JSME 発電用原子力設備規格 沸騰水型原子力発電所 配管減肉管理に関する技術規格(2006年版)(JSME S NH1-2006)正誤表

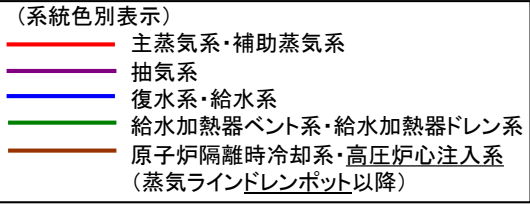
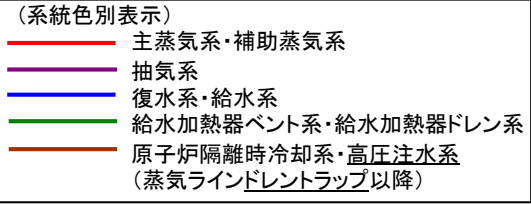
| No. | ページ 番号 | 規格番号 | 誤 | 正 | 備考 |
|-----|-----------|--------------|---|---|----------|
| 4 | 12 | 図C-1220(凡例) | (系統色別表示)  <ul style="list-style-type: none"> — 主蒸気系・補助蒸気系 — 抽気系 — 復水系・給水系 — 給水加熱器ベント系・給水加熱器ドレン系 — 原子炉隔離時冷却系・高圧炉心注入系(蒸気ラインドレンポット以降) | (系統色別表示)  <ul style="list-style-type: none"> — 主蒸気系・補助蒸気系 — 抽気系 — 復水系・給水系 — 給水加熱器ベント系・給水加熱器ドレン系 — 原子炉隔離時冷却系・高圧注水系(蒸気ラインドレントラップ以降) | 2006年版のみ |

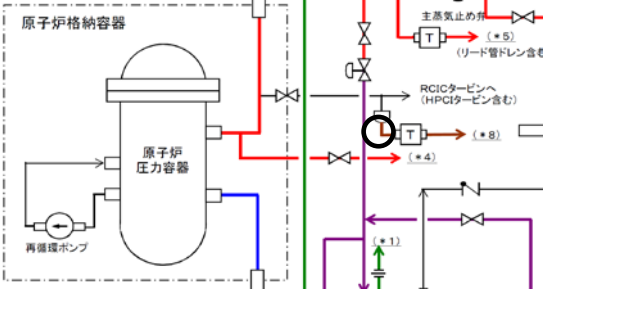
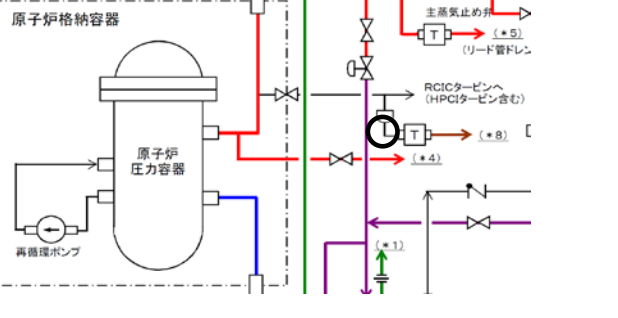
| No. | ページ 番号 | 規格番号 | 誤 | 正 | 備考 |
|-----|-----------|---------------------------------|---|--|----------|
| 5 | 12 | 図C-1220(RCIC蒸気ラインドレンポット以降の色別表示) |  <p>The diagram on the left, labeled '誤' (Incorrect), shows a piping system starting with a '原子炉格納容器' (Reactor Containment Vessel) and a '原子炉圧力容器' (Reactor Pressure Vessel). A '再循環ポンプ' (Recirculation Pump) is connected to the system. The piping is color-coded: red for main steam stop valves, purple for RCIC turbine (including HPCI turbine), and blue for other lines. A specific section of the piping is circled in black, indicating an error in the color coding.</p> |  <p>The diagram on the right, labeled '正' (Correct), shows the same piping system as the left diagram. The color coding is consistent with the left diagram, but the circled section now follows the correct color coding as specified in the standard.</p> | 2006年版のみ |

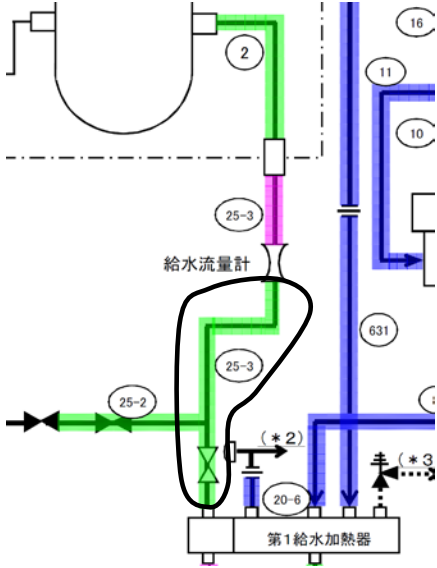
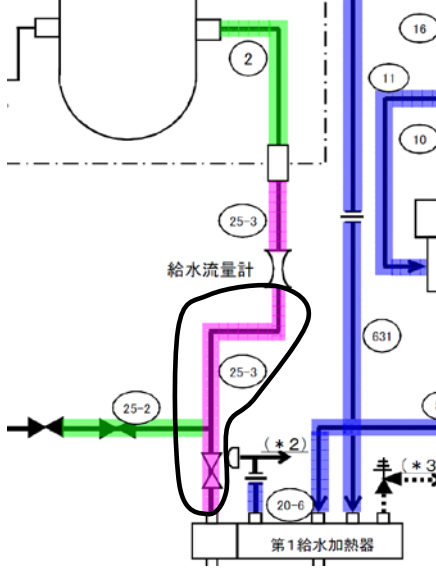
| No. | ページ 番号 | 規格番号 | 誤 | 正 | 備考 |
|-----|-----------|--|--|---|----------|
| 6 | 17 | 図CA-1000-1(経路番号25-3(第1給水加熱器から給水流量計までの)の色別表示) |  <p>第1給水加熱器</p> <p>給水流量計</p> |  <p>第1給水加熱器</p> <p>給水流量計</p> | 2006年版のみ |
